TIPO DE DOCUMENTO: RELATÓRIO DE ACESSIBILIDADE	NÚMERO DO DOCUMENTO: ARQ-RA-IFSUD-JF-R00-004	REV. 0
	TÍTULO DO DOCUMENTO: RELATÓRIO DE ACESSIBILIDADE – IF SUDESTE JUIZ DE FORA MG		FOLHA: 1 / 27

RELATÓRIO DE ACESSIBILIDADE
BLOCO - J

**INSTITUTO FEDERAL DE EDUCAÇÃO, CIÊNCIA E TECNOLOGIA DO
SUDESTE DE MINAS GERAIS**

Juiz de Fora - MG

Figura 1 - Proposta de intervenção pavimento térreo.

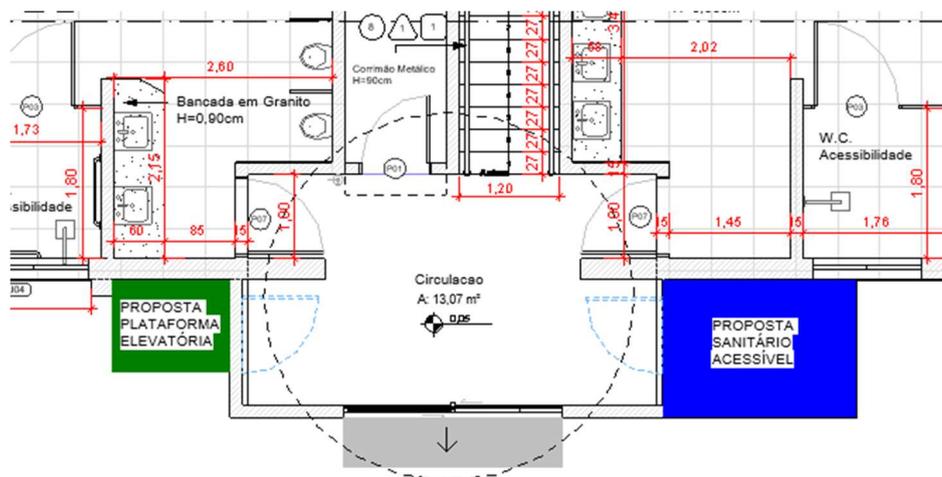
Circulação – O segundo pavimento da edificação não é acessível a P.C.R, e para poder se adequar a norma referida o acesso principal da edificação deve ser modificado e sendo necessário a instalação de plataforma elevatória para possibilitar o acesso de P.M.R e de P.C.R a edificação, conforme sugestões abaixo. No segundo pavimento deve ser previstos bolsões para manobra de P.C.R, alterando assim o layout de alguns ambientes.

Imagem 51 – Escada Bloco J

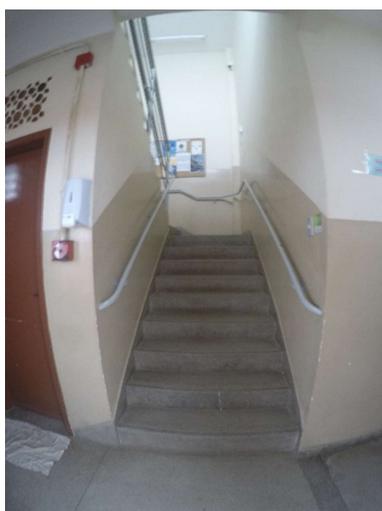
Escadas – A escada existente não possui dimensões constantes, os pisos estão entre 0,26 e 0,28m e espelhos de 0,15m a 0,18m e não estão dentro das exigências da NBR 9050:2020 item 6.8.2, para se adequar a norma seria preciso construir uma nova escada com as dimensões corretas, com 20 Degraus com pisos de 30cm e espelhos de 16,75cm.
